**Avis de la Mission régionale d'autorité environnementale
de la région Nouvelle-Aquitaine
sur le projet de parc de 4 éoliennes de la Forge
sur la commune de Val d'Issoire (87)**

n°MRAe 2018APNA119

Localisation du projet :	Commune de Val d'Issoire (87)
Maître(s) d'ouvrage(s) :	Centrale éolienne de la Forge (CEFOR)
Avis émis à la demande de l'Autorité décisionnaire :	Préfet de la Haute-Vienne
En date du :	2 mai 2018
Dans le cadre de la procédure d'autorisation :	Autorisation unique-ICPE

Enjeux chiroptères (extrait de l'étude d'impact)

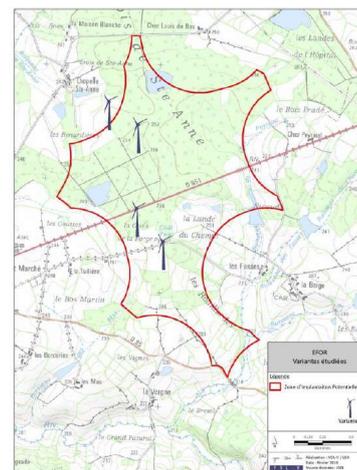
Concernant les chiroptères, le diagnostic a permis de mettre en évidence la présence de 21 espèces dont la Pipistrelle commune, la Pipistrelle de Kuhl, la Noctule commune ou la Minoptère de Shreibers. Le dossier indique page 305 que les éoliennes vont s'implanter dans des zones très favorables aux chiroptères. Les boisements, les lisières et les haies contiennent des gîtes potentiels pour les espèces arboricoles (reproduction, hibernation, repos) et l'ensemble des milieux présents sur le site (bois, prairies, zones humides, lisières et étangs) offrent des territoires de chasse variés. L'impact prévisible est jugé d'assez fort à fort pour plusieurs espèces du fait de la perte d'habitats arborés (transit et chasse), de la destruction de haies et de boisement ainsi que de l'implantation des éoliennes à moins de 50 m d'une lisière ou d'une haie.

L'Autorité environnementale relève la pertinence des mesures proposées et recommande de tenir compte des préconisations du diagnostic écologique formulées page 208 du volet 4-4 de l'étude d'impact, qui indiquent très clairement, en l'absence de mesures d'évitement-réduction d'impacts efficaces, un risque très fort pour 5 espèces de chiroptères particulièrement vulnérables.

Compte tenu de l'implantation du parc en milieu boisé, les paramètres de bridage⁴ proposés auraient pu être mieux justifiés au regard des recommandations disponibles⁵. L'Autorité environnementale préconise d'examiner la pertinence ou non d'une extension du calendrier de bridage durant les premiers temps de fonctionnement permettant de l'ajuster aux activités constatées en situation réelle.
